Avis sur le Plan directeur d'aménagement du Campus de la montagne

PRÉSENTÉ À
L'OFFICE DE CONSULTATION PUBLIQUE DE MONTRÉAL

PUBLIÉ LE
3 AVRIL 2021

Figure 1. Milieux boisés à proximité du futur pavillon de Polytechnique.
(Source : Capture d'écran de Google Maps (31-03-2021))

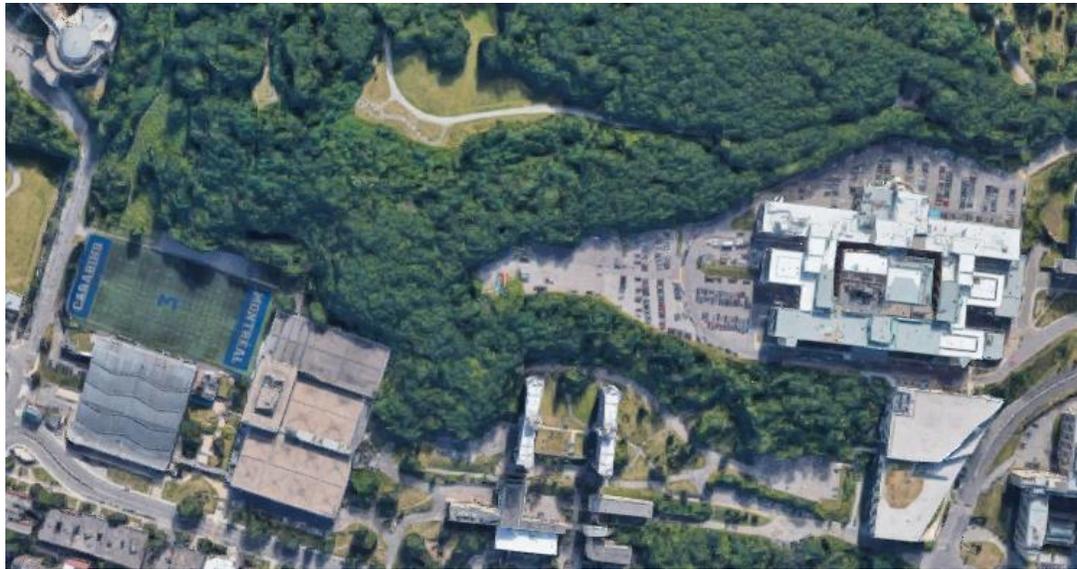
À l'heure actuelle, les milieux boisés qui bordent le vaste stationnement à l'est du pavillon principal se présentent comme des bandes sinueuses dont la largeur se situe dans les 35-45 mètres au nord du stationnement et dans les 45-75 mètres au sud (figure 1). Cette configuration laisse entendre qu'il y a beaucoup d'habitat de lisière et peu d'habitat intérieur (figure 2) au nord et au sud du stationnement.

Or, en plus de se poser en barrière infranchissable et permanente entre ces bandes boisées (une barrière encore plus imperméable qu’un stationnement), le nouveau pavillon viendra bloquer définitivement tout potentiel d’élargissement de la bande boisée de 35 mètres s’écoulant entre Polytechnique et les résidences du 2350 boulevard Édouard-Montpetit.

Ainsi, à première vue, au lieu de situer le nouveau pavillon sur le stationnement à l’est du pavillon principal, nous pensons qu’il aurait été préférable que le projet prenne la forme d’un agrandissement à l’arrière du pavillon principal. Même en conservant quelques cases de stationnement directement à l’est du pavillon principal, il serait envisageable d’en convertir l’essentiel (environ 70 000 pieds carrés) en milieux boisés et humides, pour renforcer les rôles écologiques d’habitat et de corridor de dispersion de la Coulée verte. Cette solution présente également l’avantage de répondre aux préoccupations exprimées par d’autres acteurs au sujet de la préservation des vues.
